REGISTRE
D'ENQUETE PUBLIQUE

Projet de travaux sur le pont-raif
de l'étier de Maloz
sur les communes de Guérande, la Baule,
Escoublac et Le Pouliquen

REPLACEMENT DU TABLER DU PONT-RAIL SUR L'ETIER MALOR - LE POULIGUEN / GUERANDE

mentaires de l'Association pour la Défense des Dignes sur dossier enquête publique. (30 Juillet 2020)

Ce qui est noté dans le Dossier : 5_AE_Pièce C-Volume 2 page 14/50

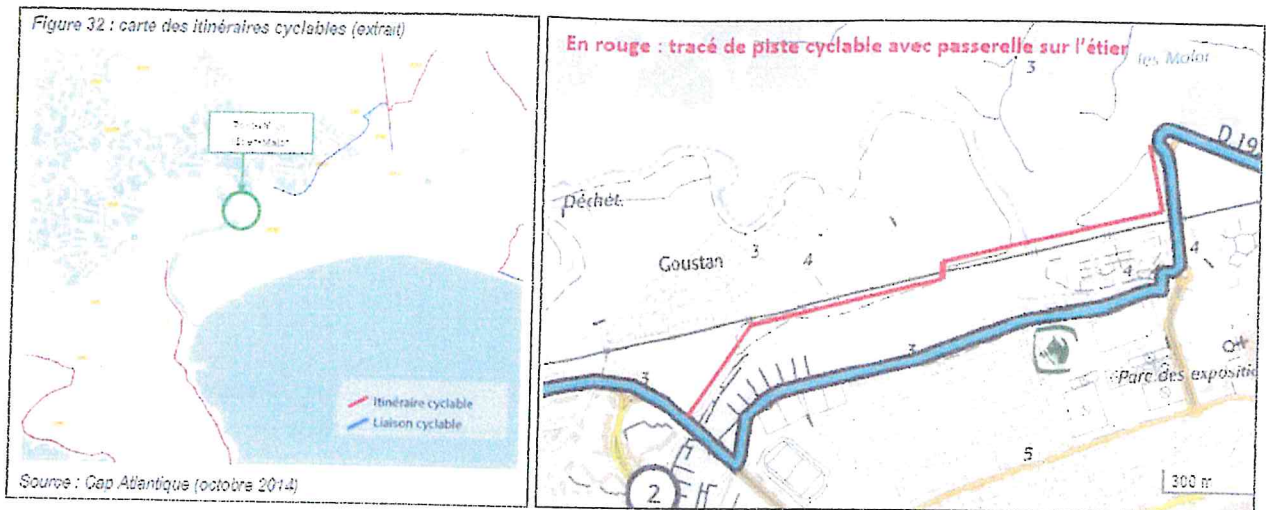
- **La position de la conduite d'eau potable PEHD Ø400 (Cap Atlantique) qui longe au Nord la voie ferrée et qui traverse l'étier dans l'emprise projetée de l'estacade (battage des pieux) ou du remblai de la rampe de lancement (surcharge de 5m de remblai) n'apparaît pas précisément sur les plans et aucune disposition particulière précise n'est décrite. Il faut bien noter que toutes les solutions seront impactées par la présence de la conduite et des chambres béton sur chacune des rives.**

La présence de réseaux enterrés est à prendre en compte pour la réalisation des pieux des palées de ripage et pourraient compliquer la mise en œuvre des pieux supplémentaires nécessaires à la réalisation des estacades des solutions 1 et 2.
